COMUNE DI PIEVE DI TECO
PROVINCIA DI IMPERIA

P.U.C. 2014
PIANO URBANISTICO COMUNALE

RELAZIONE DI OTTEMPERANZA

verifica di assoggettabilità ex art.12 D.Lgs n 152/2006 e ss.mm.
(rif. alla relazione istruttoria n°22 del 14/12/2010)

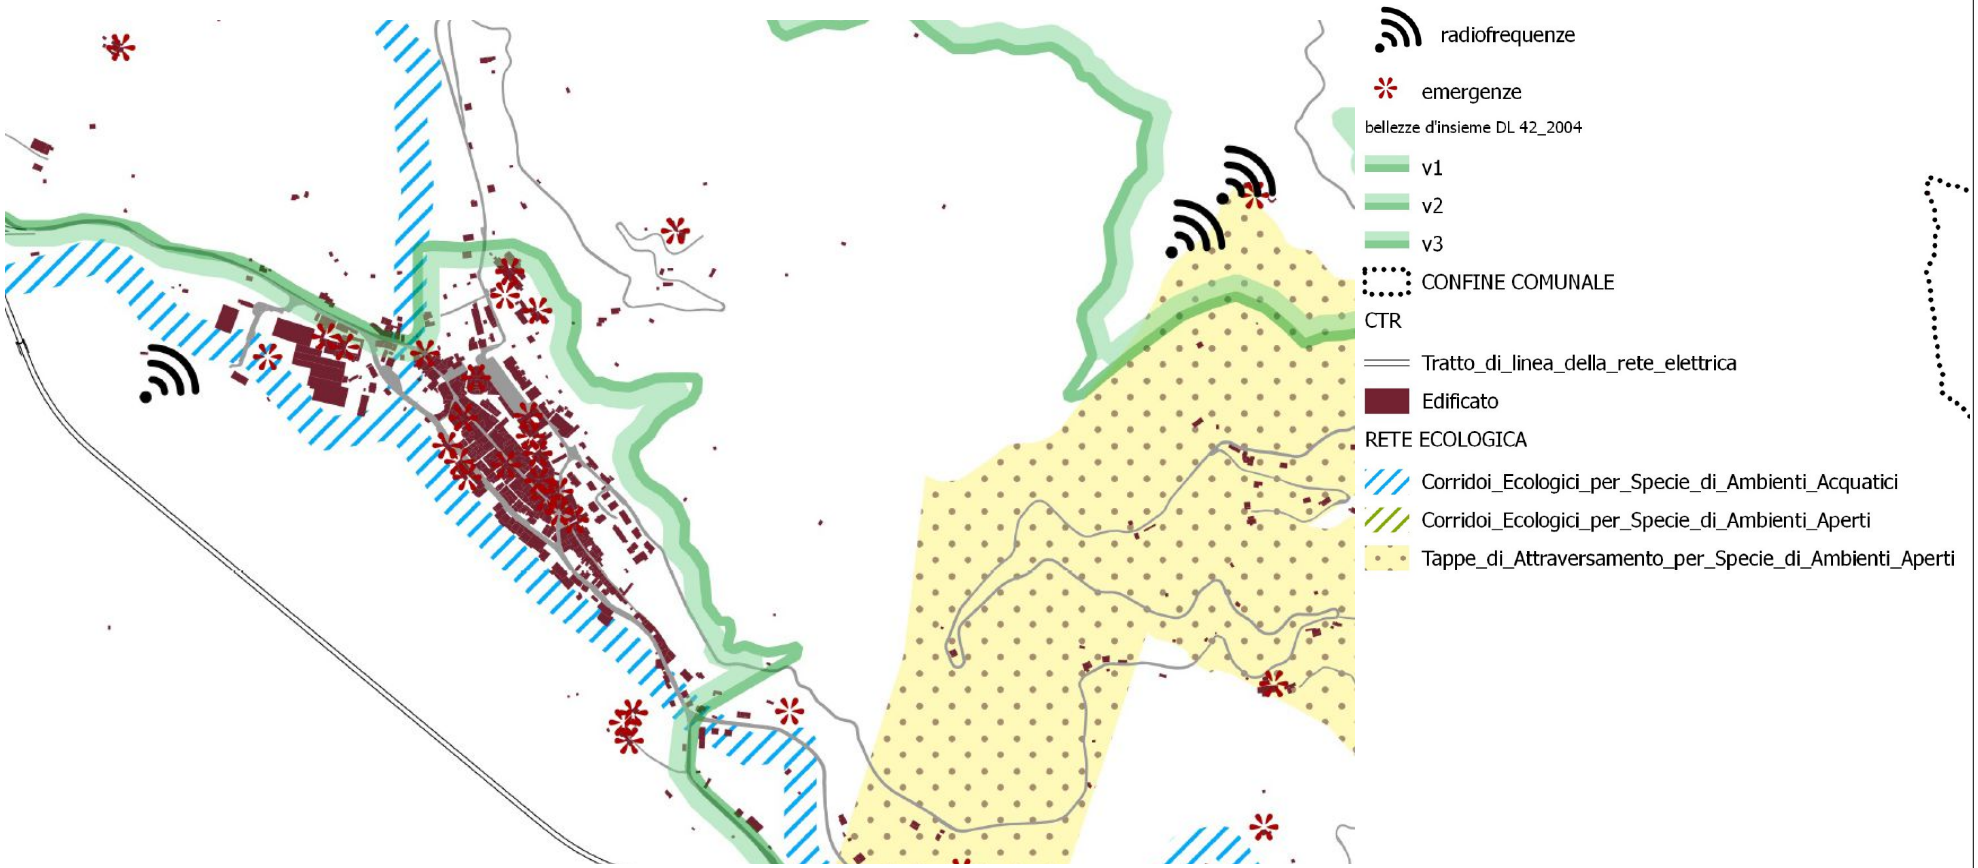
12 ***Acquisizione delle fasce di rispetto degli elettrodotti ed approfondimento della loro relazione con le previsioni di piano, allo scopo di risolvere le eventuali interferenze.***
Adeguamento del piano comunale di organizzazione del sistema di teleradiocomunicazioni rispetto ai rilievi formulati in relazione e comunque rispetto a quanto disposto dalla normativa in materia (D.Lgs 36/2001, L.R. 16 del 6/6/2008, DGR n°68 del 3/2/2004); integrazione del rapporto preliminare con gli aspetti ambientali di dettaglio correlati a tale specifica pianificazione. (Pag 15 del Decreto 4093 del 14/12/2010)

Sulle tavole VAS_def 1 e 2 è stata indicata in via cautelativa (seguendo le Linee guida per l'applicazione dell'art 5.1.3 dell'allegato al DM del 29/5/2008 Distanza di prima approssimazione da linee e cabine elettriche") una DPA di 30m per la linea ad alta tensione e di 11m per quelle a media tensione.

Ciò detto, da quanto evidenziato dalle tavole VAS def 1 e 2, le tratte di linea elettrica passano perlopiù in territorio non insediato e non ci sono quindi aree di interferenza rilevanti con le previsioni del PUC. L'unico distretto attraversato da una linea a media tensione è il 10aTR, ma interessa una ristretta area all'estremità Sud del distretto, al confine con il 10bR, in cui non è previsto nessun intervento edificatorio ma solo la previsione di un'area a parcheggio e la pista ciclopedonale.

Stralcio della cartografia Localizzazione degli impianti di teleradiocomunicazione, contenuta nell'allegato 3 dell'elaborato ST 5.1 del PUC 2014

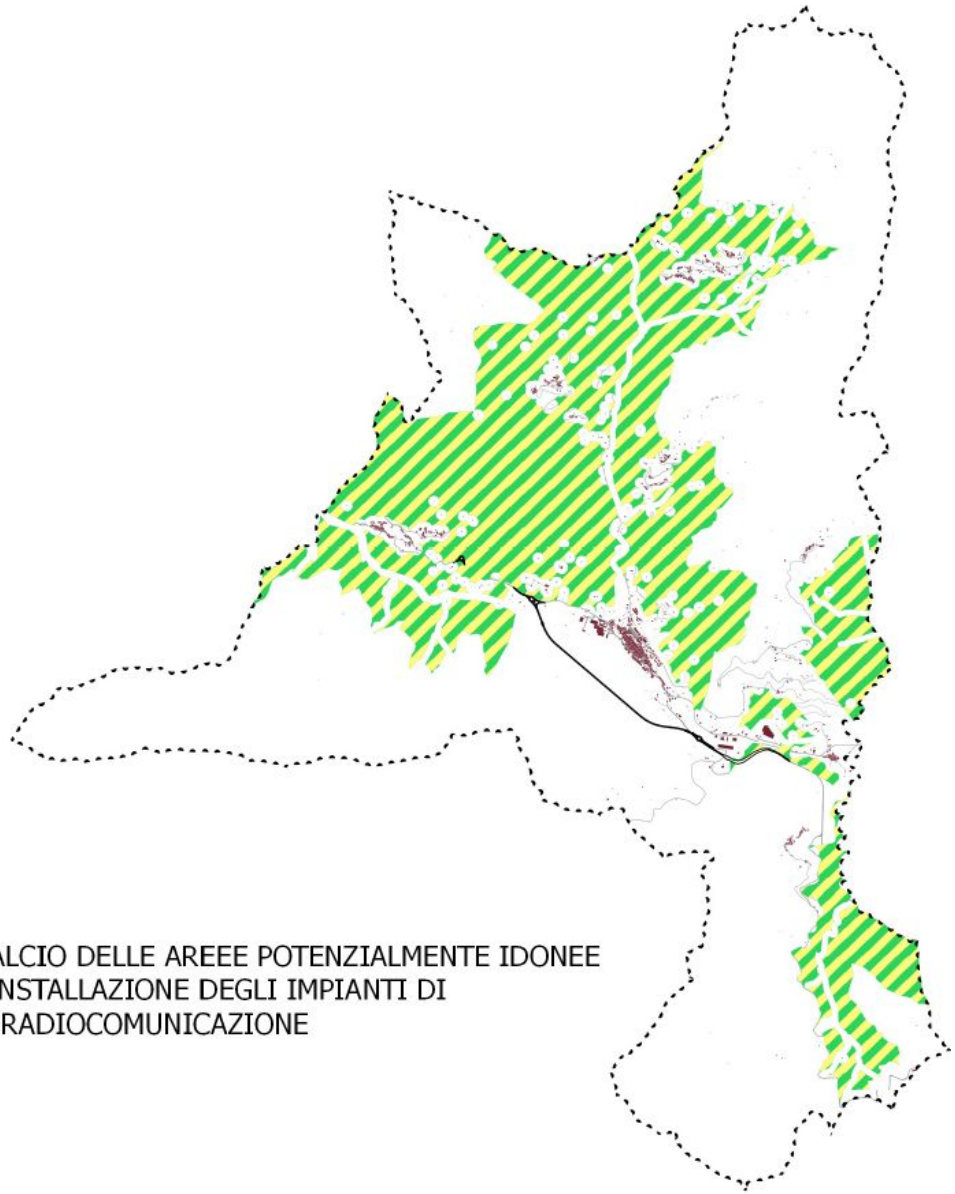
In risposta alla richiesta di individuare le aree in cui è possibile installare impianti è stata introdotta una nuova cartografia in cui, escluse le aree definite non idonee (art.2, punti 1, 2 e 3 dell'Allegato 3 a ST5.1) a 50m di distanza dalle emergenze architettoniche e dall'edificato ed escluse le reti ecologiche vengono individuate le aree che non appartengono alle , una volta escluse le aree interdette, occorrerebbe approfondire per le restanti porzioni di territorio dove sia tecnicamente fattibile installare un impianto e dove ci sia effettivamente necessità di potenziamento dell'attuale sistema di teleradiocomunicazioni; per tali approfondimenti si rimanda a uno studio dettagliato da effettuare caso per caso. Al momento non risulta che ci siano richieste per l'installazione di nuovi impianti.

E' stato aggiornato l'allegato 3 dell'elaborato del PUC 2014 ST 5.1 Piano comunale di organizzazione del sistema di teleradiocomunicazioni in cui è stata inserita una cartografia di supporto con la localizzazione dei 3 impianti esistenti.

Stralcio del piano di zonizzazione acustica sull'area artigianale Nord allo stato attuale

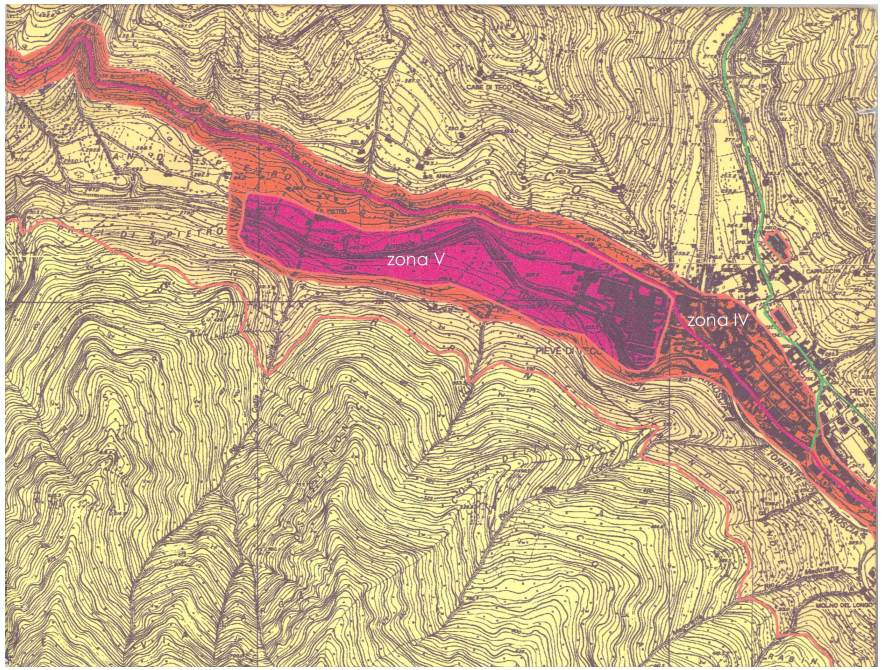
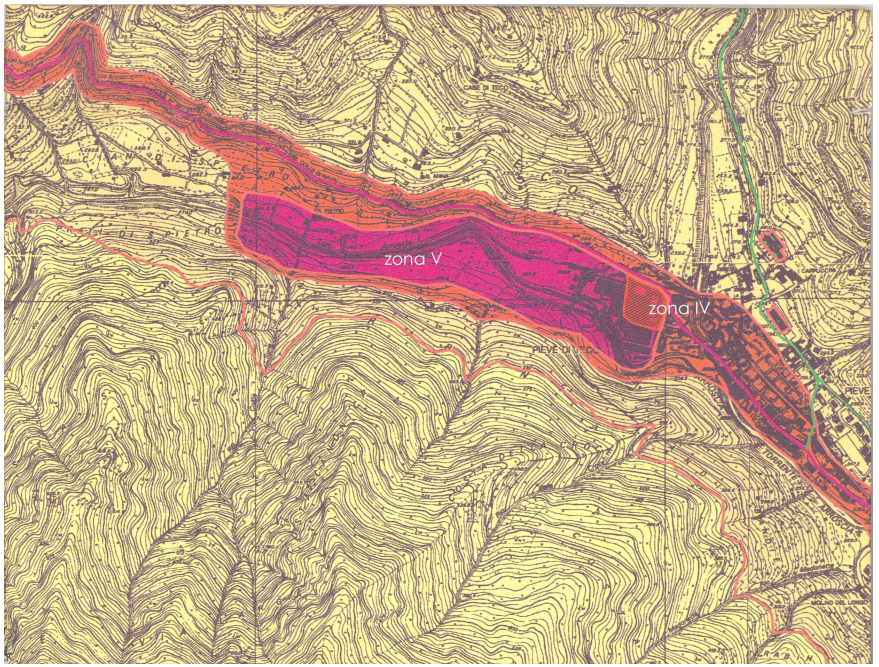
13 ***Sovrapposizione e verifica delle previsioni di piano rispetto alla zonizzazione acustica e risoluzione delle criticità nella localizzazione delle diverse destinazioni d'uso. (edificio scolastico in 9TR contiguo a zona in classe V) (Pag 16 del Decreto del Dirigente n. 4093 del 14/12/2010)***

Nell'area artigianale a Nord del capoluogo è ricompreso il distretto di trasformazione 9TR che prevede la creazione di un complesso di attività pubbliche e private in continuità con il tessuto urbano circostante al fine di valorizzare tutta l'area dell'ex convento degli Agostiniani e innescare un processo di riqualificazione. In conseguenza dell'attuazione di quanto previsto dal PUC, si prevede l'aggiornamento della perimetrazione della classe acustica V e si subordina ogni intervento a un'approfondita valutazione del clima acustico e a una messa in atto di soluzioni che minimizzino l'impatto derivante dalle attività produttive eventualmente rimaste.

Stralcio della proposta di aggiornamento del piano di zonizzazione acustica sull'area artigianale Nord

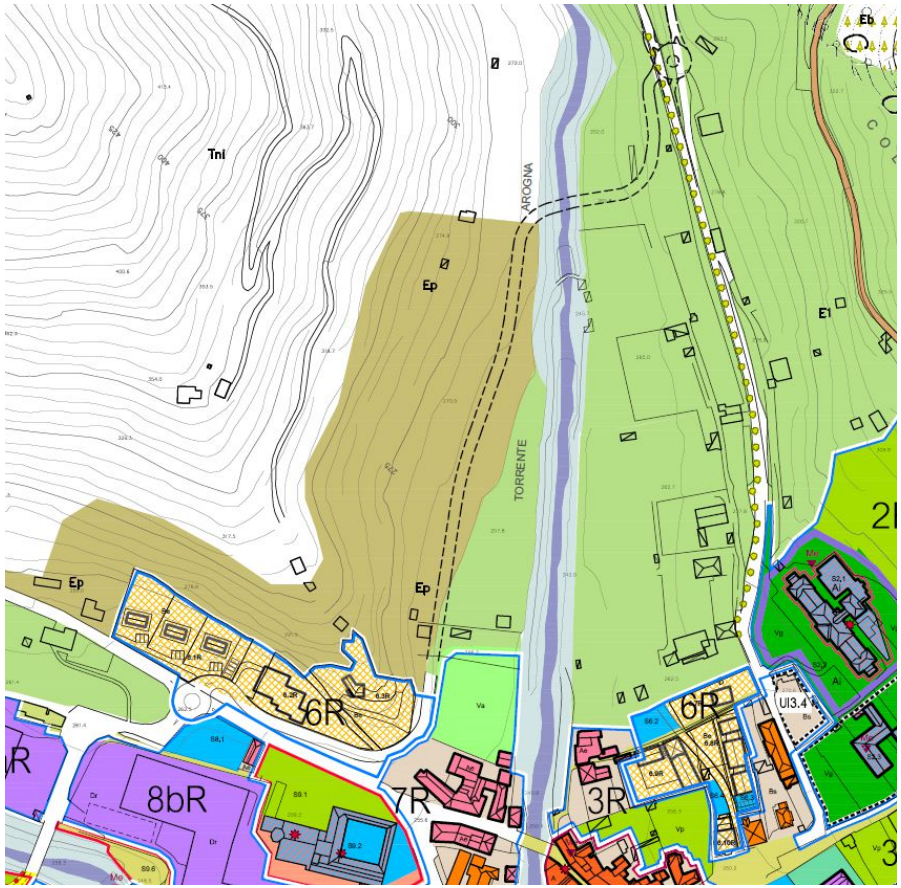
Coste-Orti	**6 TR**
	Revisione del distretto 6R Coste degli Orti valutando alternative alle citate esigenze di nuova viabilità e lo stralcio dei sub-distrettti 6.4TR, 6.5TR, 6.6TR, 6.11TR raccordandosi con gli esiti della valutazione urbanistica e in ogni caso garantendo una fascia perifluviale libera di profondità opportuna ed il rispetto di quanto disposto dall'articolo 8 delle norme di attuazione del Piano di Bacino. (Pag 16 del Decreto del Dirigente n. 4093 del 14/12/2010)

Il distretto Coste-Orti è stato notevolmente ridotto e modificato rispetto alla fase preliminare del PUC, al punto da essere classificato non più come distretto di trasformazione bensì come ambito di conservazione.

- sono stati stralciati i sub-distretti 6.4TR, 6.5TR e 6.6TR.
- è stata stralciata la previsione della nuova infrastruttura stradale in riva sinistra dell'Arrogna (6.11TR). Rimane solo un tracciato indicativo, perlopiù in riva destra, che dipenderà dal percorso di cantiere che sarà messo in opera dall'ANAS per la realizzazione del cantiere necessario al completamento della SS28.
- Le previsioni dei i sub-distretti riconfermati (6,1, 6,2, 6.3, 6.7, 6.8, 6.9, 6.10) non interferiscono con il corridoio ecologico del Torrente Arrogna.
